FONDO SOCIAL PARA LA VIVIENDA

ANALISIS DE RIESGO, AMENAZAS Y VULNERABILIDADES EN PROCESO DE GARANTIAS HIPOTECARIAS PARA VIVIENDA NUEVA Y USADA.

Ing. Carlos Mario Rivas G.
Gerente Técnico

PLANO DE DISTRIBUCION DE LOTES AFECTADOS POR ZONA DE PROTECCION

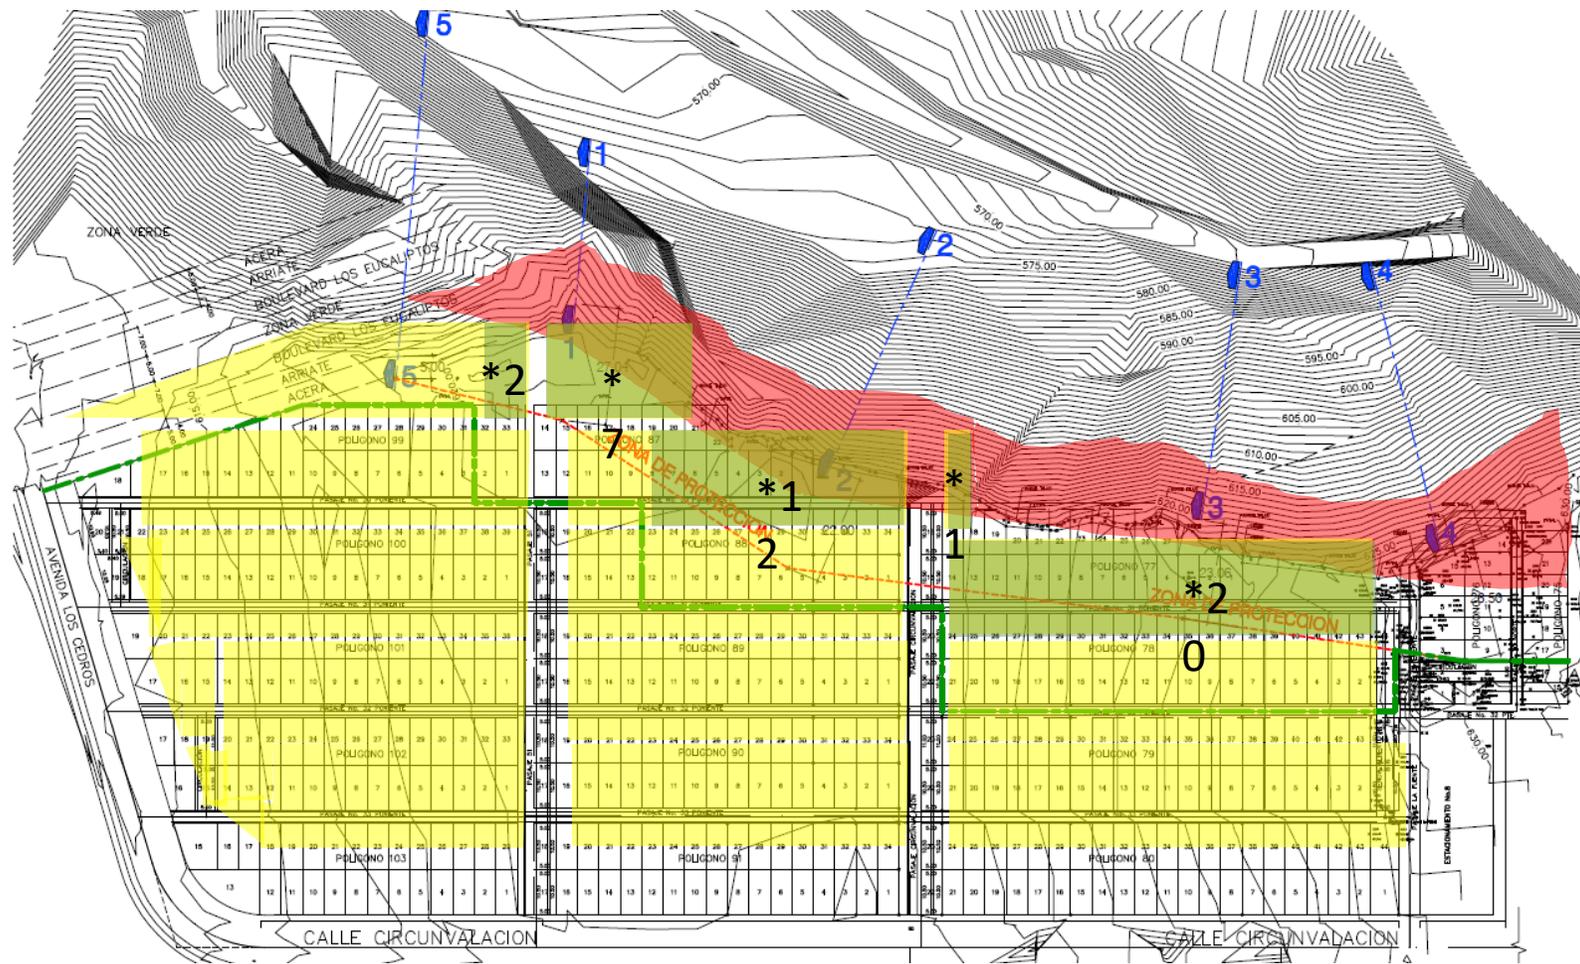
- Viviendas afectadas por zona de protección de talud.
- Viviendas incluidas en cuadro de valores
- Zona de riesgo de talud

PERFIL 1-1

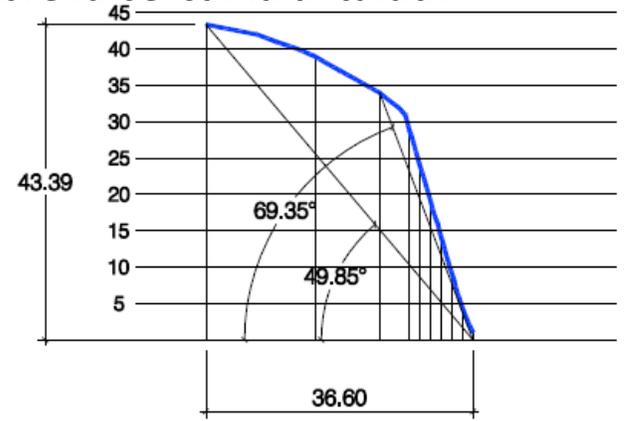
La empresa constructora obtuvo un proyecto a probado antes de la entrada en vigencia las leyes de medio ambiente sobre la gestión del riesgo, por lo tanto los permisos no tenían restricciones sobre la cercanía al talud.

ANALISIS DE ESTABILIDAD DE TALUD

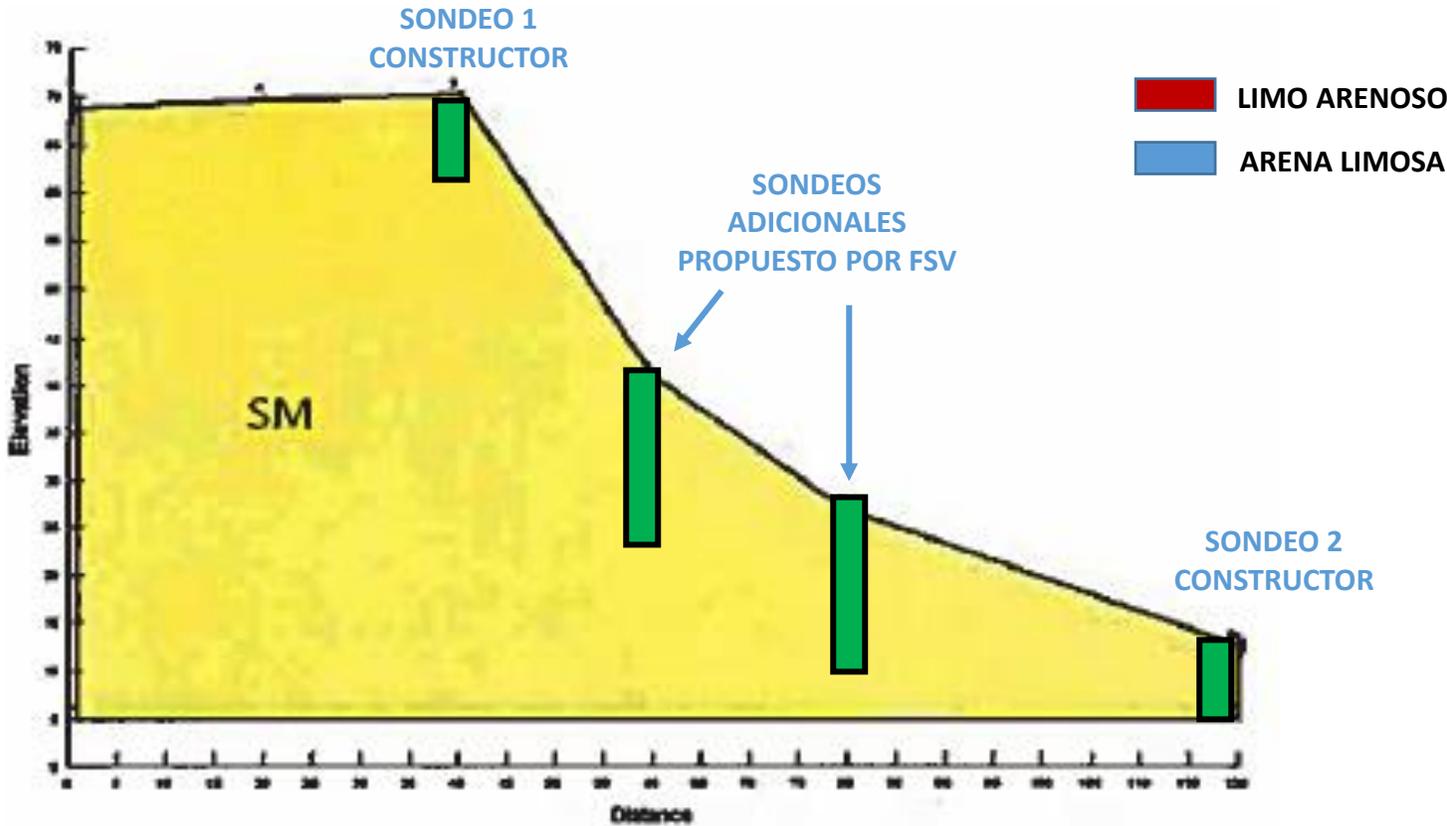
Según los resultados del estudio SPT elaborado por el constructor el sub suelo está conformado por dos estratos claramente determinados: SM y ML (arenas limosas y limos arenosos) cada uno de ellos presentan diferentes propiedades físicas no determinadas adecuadamente y que son importantes para los análisis de estabilidad del talud.

Se observaron los diseños y análisis de estabilidad de taludes, comunicándoles que para que sus diseños fueran concluyentes debieron realizar dos sondeos adicionales de penetración estándar por sección analizada para la determinación de la estratigrafía del suelo y otros parámetros importantes, esto fue un criterio muy importante para el análisis técnico del rechazo parcial del proyecto.
